BYGGINGARLÝSING:

BREYTING A:

Verkefni	Ölhúsið, Reykjavíkurvegi 60 220 Hafnarfirði
Teikning	Grunnmynd 1. hæð
Athugasemdir	
Teiknað:	Dags.
H.G.	01.03.2019
Hannað	Yfirfarið
H.G.	BS
Mælikvarði:	1:100
Teiknúmer	1.01.01
Útgáfa	B

Grunnmynd 1 hæð

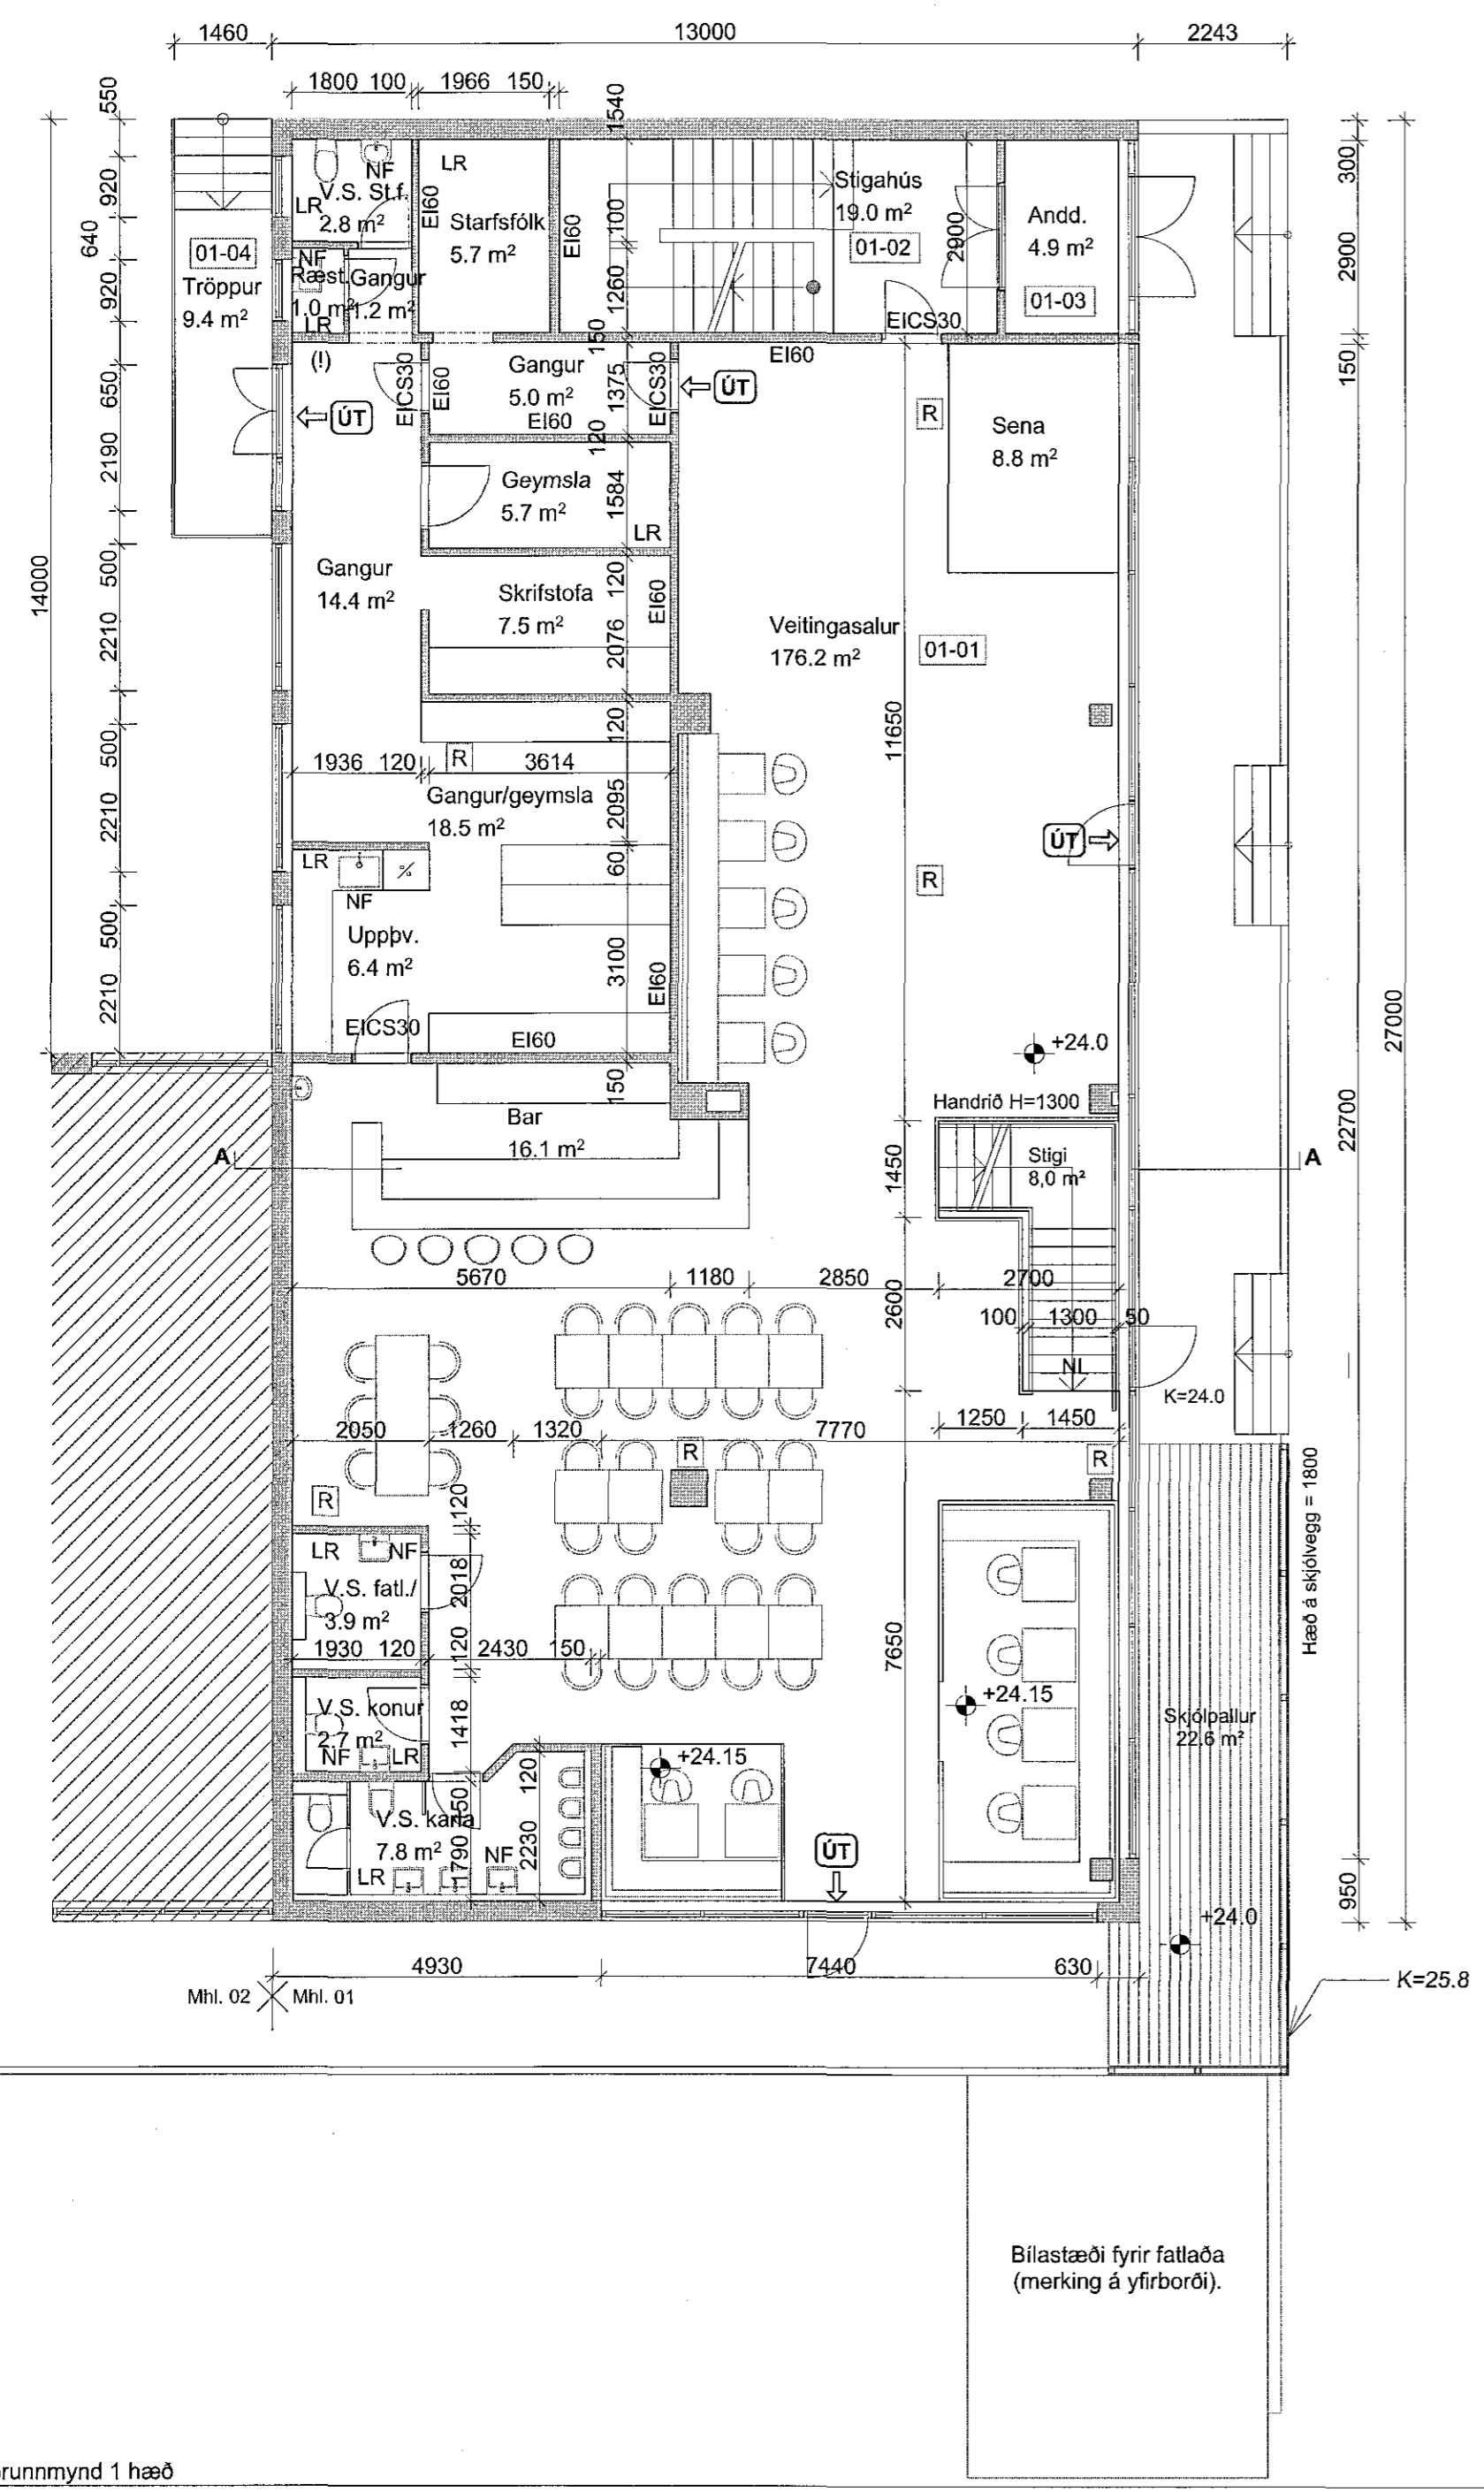
Teikningum breytt í samræmi við athugasemdir byggingarnefndar, þann 22.10.2018. Að auki er gangur fyrir framan útgangshurð í kjallara stækkaður. Veggjum í spilasal hefur verið breytt í gipsveggi með tvöfaldrum útgangshurð. Stiga milli hæða er breytt úr beinum stiga í L-laga stiga með hvíldarpalli.

Orðalagi í brunahönnunartexta og byggingarlýsingu breytt.
